2016年5月  
株式会社ニプロン  
営業統括本部

## コネクタ変更のお知らせ

PCS-250-H11、PCSA-250-H101、PCSA-250-H120、NSP2-250-F2S

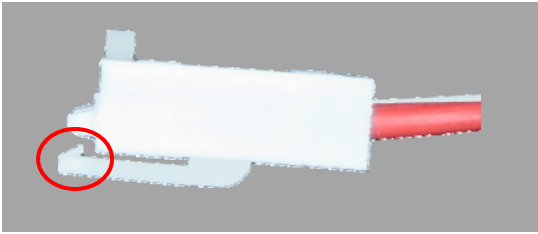
出力コネクタ P1 および P2 で使用している Cvilux 製コネクタ CI53 および ALEX 製コネクタ 8500 シリーズの廃品により、相当品である Molex 製 90331 シリーズに変更いたします。

現行品	変更後
P1, P2 コネクタ: Cvilux 製 CI53 または ALEX 製 8500	P1, P2 コネクタ: Molex 製 90331

丸部のロック機構の形状が変更になります
